H24-D1-1 深度68.84~69.20m 破碎帯範囲 (No.最-12) の変更に伴い、最新活動面 (No.最-13) を変更

H24-D1-1 深度68.84~69.20m 薄片観察(断層面  $\alpha$ ) 最新活動面の認定

H24-D1-1 深度68.84~69.20m 薄片観察 (断層面  $\gamma$ ) 最新活動面の認定

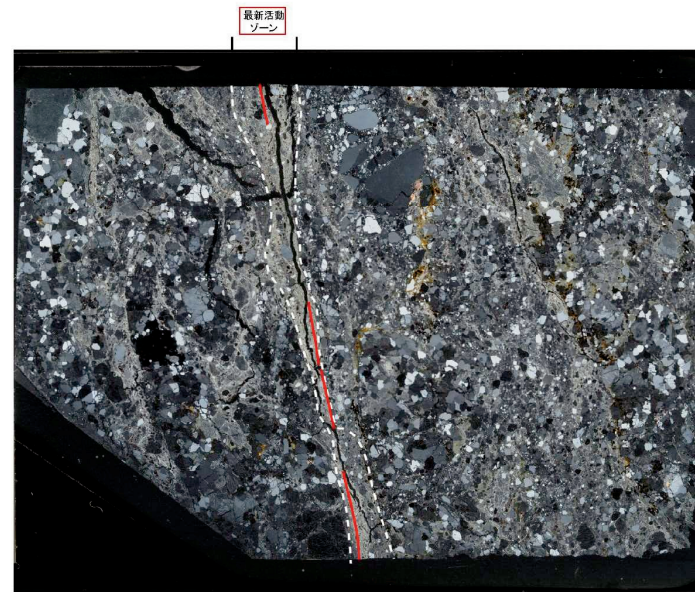
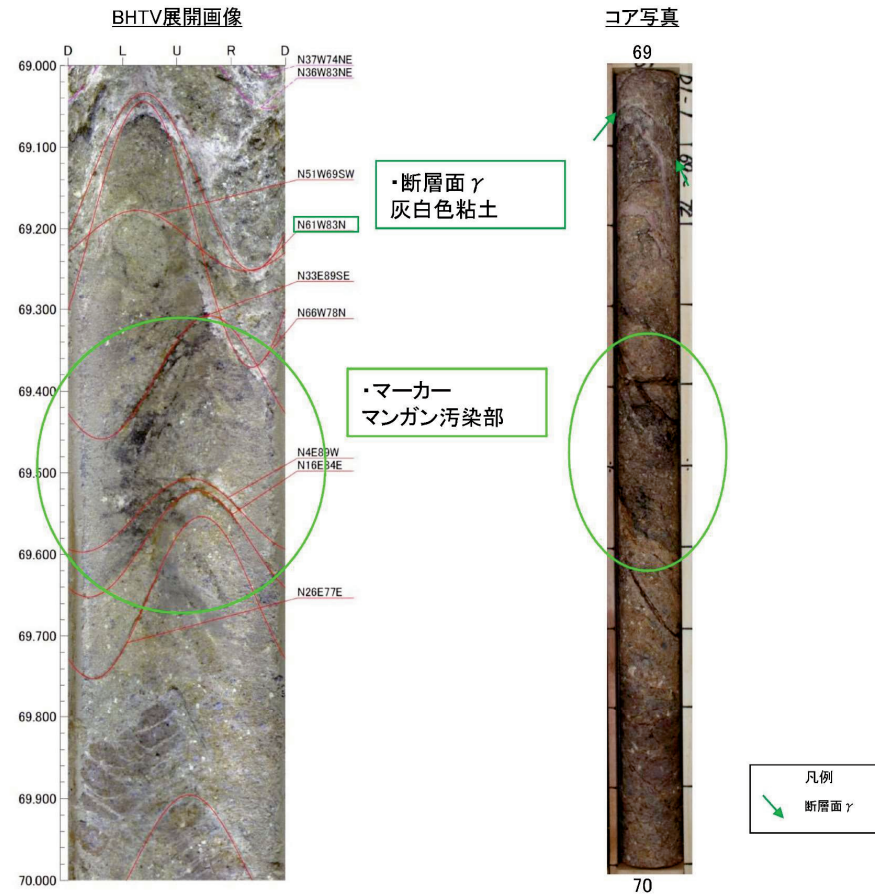
H24-D1-1 深度68.84~69.20m 破碎帯範囲 (No.最-12) の変更に伴い, 最新活動面 (No.最-13) を変更

- ・深度69.06mにおける断層面  $\gamma$  沿いの最新活動ゾーンでは, 他の構造に切られていないY面Aが認められる。その分布を以下に示す。
- ・Y面Aは直線性に富み, 連続性に富む。開口部が多い。
- ・Y面Aのみが認められることから, 深度69.06mにおける断層面  $\gamma$  沿いの最新活動ゾーンに分布するY面Aを最新活動面と認定した。
- ・薄片観察の結果, 断層面  $\alpha$  はカタクレーサイト, 断層面  $\gamma$  は断層ガウジであり, 断層面  $\gamma$  の方が細粒化がより進んでいることから最新活動面に認定した。

ボアホールカメラ展開画像との対比結果 (H24-D1-1 深度68.84~69.20m)

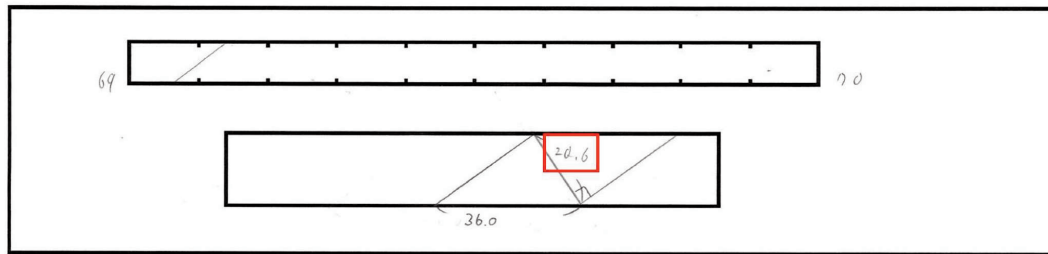
H24-D1-1 深度68.84~69.20m最新活動面 (No.最-13) の変更に伴い走向・傾斜 (No.最-14) を変更

- H24-D1-1 深度68.84~69.20m の破碎部において、深度69.06mの断層面 (断層面γ) に対応する走向・傾斜の計測結果に変更した。

- H24-D1-1 深度68.84~69.20mの破碎部の断層面γの走向・傾斜はN61° W83° Nである。

### H24-D1-1 深度68.84~69.20m ボーリングコア観察 肉眼観察による断層岩区分

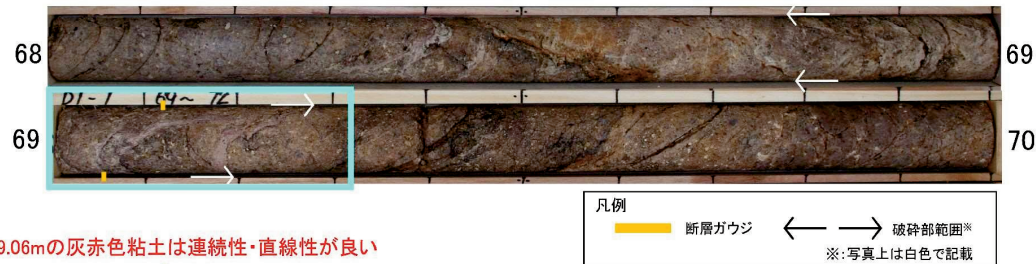
H24-D1-1 深度68.84~69.20m破砕帯範囲 (No.最-12) の変更後の破砕帯範囲において、断層ガウジの特徴を有する粘土を確認 (No.最-16)

- 深度69.06mに挟在している灰赤色粘土に断層ガウジの特徴があることを確認した。

- 深度69.00~69.06mは、粘土混じり岩片状を呈し、やや硬質であるが、含まれる細粒部は局所的に分布し、連続性及び直線性に乏しく、原岩組織が認められる岩片を主体とし基質も細粒化した岩片からなる組織が認められる。これらのことから変質したカタクレーサイトであると判断した。
- 深度69.06mには、灰赤色粘土を挟在している。粘土は軟質で、連続性及び直線性が良く、原岩組織が認められる岩片を主体とし基質も細粒化した岩片からなる組織が認められない。これらのことから断層ガウジであると判断した。
- 深度69.06~69.10mは、粘土混じり岩片状を呈し、やや硬質であるが、含まれる細粒部は局所的に分布し、連続性及び直線性に乏しく、原岩組織が認められる岩片を主体とし基質も細粒化した岩片からなる組織が認められる。これらのことから変質したカタクレーサイトであると判断した。
- 深度69.10mには、灰赤色粘土を挟在している。粘土は軟質であるが、湾曲し、不連続であるため、変質したカタクレーサイト中の粘土脈であると判断した。
- 深度69.10~69.18mは、粘土混じり岩片状を呈し、やや硬質であるが、含まれる細粒部は局所的に分布し、連続性及び直線性に乏しく、原岩組織が認められる岩片を主体とし基質も細粒化した岩片からなる組織が認められる。これらのことから変質したカタクレーサイトであると判断した。
- 深度69.18~69.20mには、灰赤色粘土を挟在している。粘土は軟質で、連続的であるが、直線性に乏しいため、変質したカタクレーサイト中の粘土脈であると判断した。
